# SROVNÁNÍ DVOU VÍTĚZNÝCH NÁVRHŮ

ARCHITEKTONICKO-URBANISTICKÉ SOUTĚŽE NA ÚPRAVU NÁMĚSTÍ A PŘILEHLÝCH ULIC VE VELKÉM MEZÍŘÍCI

## POSOUZENÍ OCENĚNÉHO NÁVRHU č. 1 – autor DAVID MIKULÁŠEK a spol.

## POSOUZENÍ OCENĚNÉHO NÁVRHU č. 2 – autor MIROSLAV CIKÁN a spol.

Panel č. 3 – výřez grafické části

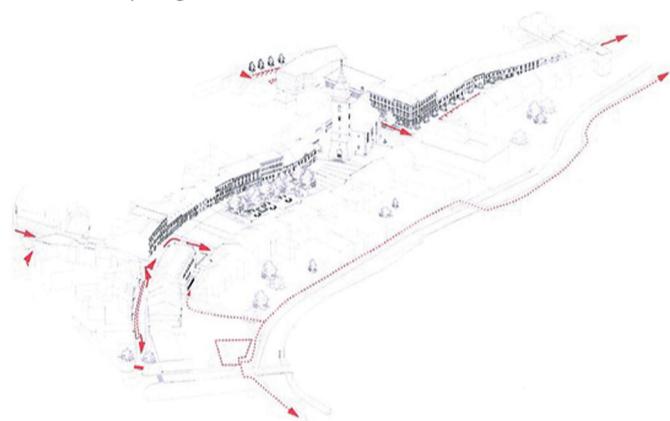
Předmětem etapizace mělo být zvážení a posouzení posloupnosti realizace opravy náměstí a přilehlých ulic vymezeného prostoru dle zadání tak, aby byla zachována po dobu opravy dopravní obslužnost náměstí, především provozoven místních živnostníků a podnikatelů a aby bylo možno opravu náměstí koordinovat se správci sítí technické infrastruktury jak prostorově, tak časově.

Realizace tohoto návrhu je podmíněna vynucenými investicemi mimo finanční rozsah zadání a mimo finanční možnosti města. Dále autor nebude ohled na to, zda je jím navržená II. a III. etapa vůbec realizovatelná z hlediska majetkových vztahů.

Panel č. 3 – výřez grafické části

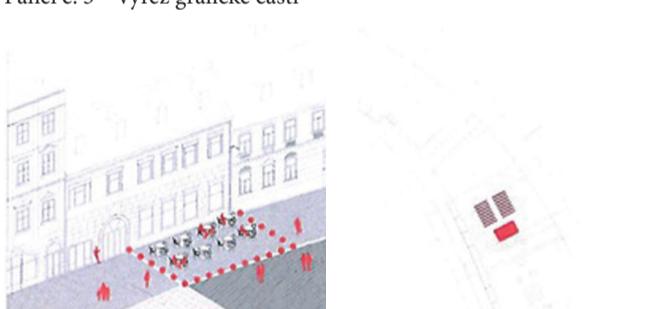
Předmětem zadání bylo vymezit parkovací místa i na Náměstí pro krátkodobé parkování především pro návštěvu lékařského střediska, vyřízení si nejnuttnejších potřeb na úrazech apod. Místo toho autor návrhu uvádí ve svém řešení, že se Náměstí stává příslušnou zónou s parkováním pouze pro rezidenty. Rovněž navržená cesta přes Náměstí pomocí terčíku na dlažbě je značně nevhodná především v zimním období, kdy může dojít k zakrytí těchto terčíků sněhovými srážkami.

Napojení na kruhový objezd ulice Radnické je značně problematické z důvodu dodržení rozhodových poměrů v místě napojení okružní křižovatky a z důvodu minimálních poloměrů otáčení pro jednotlivé skupiny dopravních prostředků v místě plánovaného napojení. Zpružejzdná ulice Kostelní omezuje bezpečnost žáků základní školy a nabourává chodci poměrně frekventovanou část náměstí.

Panel č. 3 – výřez grafické části

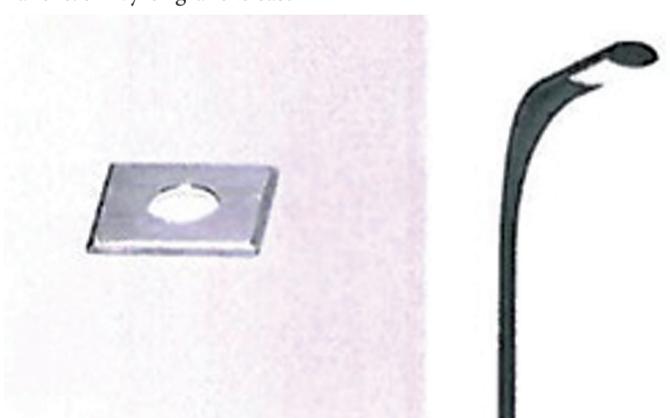
Zadáním bylo definovat podobu letních zahrádek. Z řešeného návrhu se pouze dozvídáme, že zahrádky jsou řešeny co nejjednodušší formou, ale o podobě letních zahrádek se nedozvídáme nic.

Umístěním pódia dle tohoto návrhu dochází k zakrytí památníku velkomeziříčské tragédie. Rovněž o podobě pódia se nic nedozvídáme.

Panel č. 1 – výřez grafické části

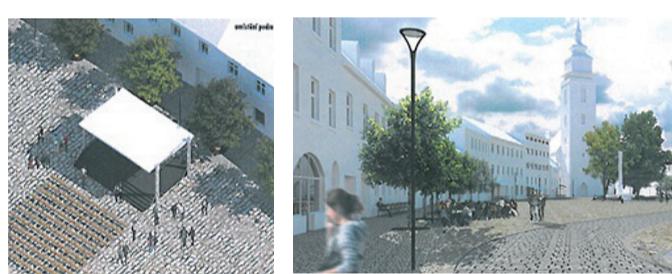
Předmětem zadání bylo vymezit parkovací místa i na Náměstí pro krátkodobé parkování především pro návštěvu lékařského střediska, vyřízení si nejnuttějších potřeb na úřadech apod. Autor návrhu se možnosti parkování zabývá přesně dle zadání. V grafické části návrhu je znázorněno rozmištění parkovacích míst s uvedením počtu stání ve vymezeném prostoru. V textové části má zpracovanou bilanci parkování. Řešení koncepce dopravy není podmíněna vynucenými investicemi a respektuje podmínky zadání soutěže.

Panel č. 1 – výřez grafické části

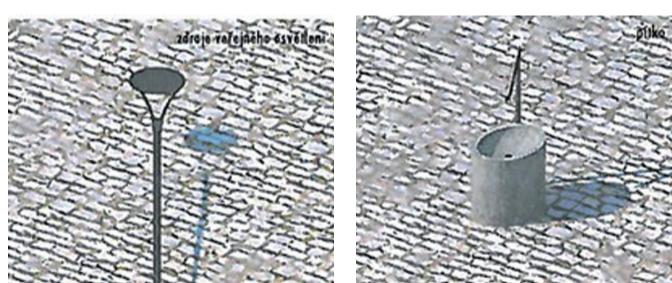
Vhodným a správným umístěním pódia nedochází k zakrytí významných památek náměstí. Správné řešení je přemístění památniku velkomeziříčské tragédie do prostoru jižní fasády kostela.

Řešení umožňuje umístění mobiliáře nejen zahrádek přímo na dlažbu náměstí.

Panel č. 3 – výřez grafické části

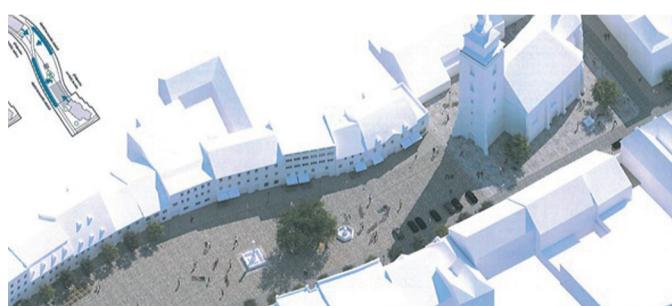
Zadáním bylo řešit koncept veřejného a slavnostního osvětlení.

Autor přesně reaguje a řeší požadavky na zadání na koncept veřejného a slavnostního osvětlení. Dále se zabývá doplňkovým osvětlením formou nízkého sloupu nasvětlující wallwasher ve vybraných pobytových situacích jako je sloup, kašna, boční fasáda kostela apod.

Autor se zamýšlí i umístění nových vodních prvků, které lidé na náměstí ocení především v letních měsících.
